**AVIS RELATIF À LA PROTECTION
CONTRE LES EVENTUELS EFFETS NOCIFS ET NUISANCES
PROVOQUÉS PAR LES RAYONNEMENTS NON IONISANTS
GÉNÉRÉS PAR DES ANTENNES ÉMETTRICES STATIONNAIRES**

Commune : MALMEDY - Exploitant : PROXIMUS

Référence exploitant : 80MLM_00

Rapport n° 4097 / 2023

Figure 2 : Vue en plan des installations d'antennes dans un rayon de 300 mètres autour de l'installation faisant l'objet de la demande d'avis

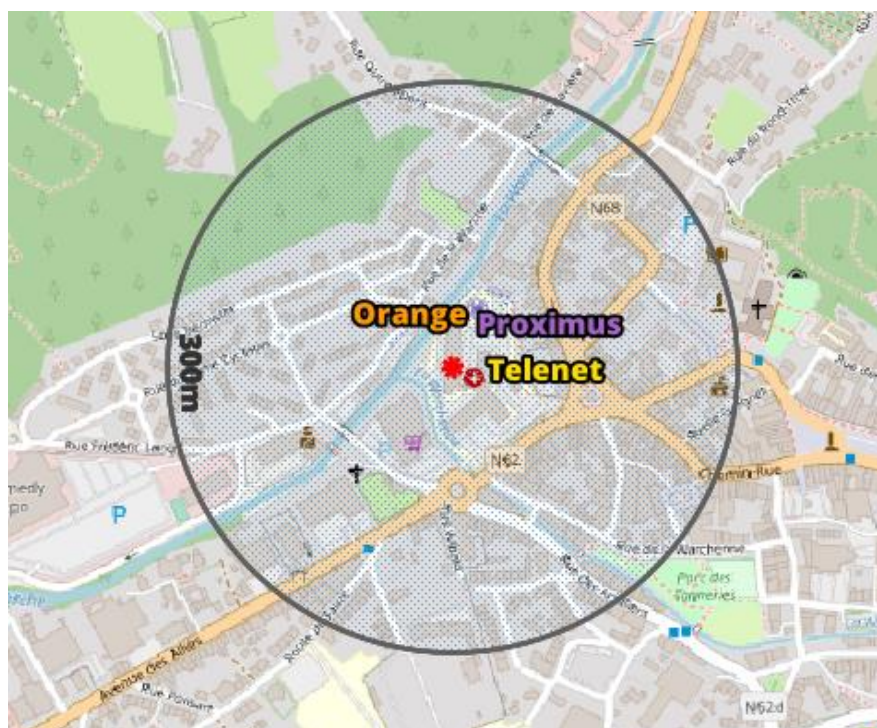
Le plan en projection verticale de la figure 2 indique la localisation des antennes actives éventuelles visées par le décret et situées dans un rayon de 300 mètres autour de l'installation référencée dans le paragraphe 2. Les données de localisation de ces antennes et les avis correspondant sont accessibles via le cadastre en ligne des antennes émettrices stationnaires⁶.

Compte tenu du nombre d'installations localisées dans la figure 2, il apparaît que l'intensité du rayonnement électromagnétique généré, dans les lieux de séjour situés à proximité de l'installation référencée dans le paragraphe 2, par l'ensemble des antennes émettrices stationnaires de l'ensemble des exploitants du même site d'antennes émettrices stationnaires respecte la limite fixée à l'article 4, § 2 du décret.
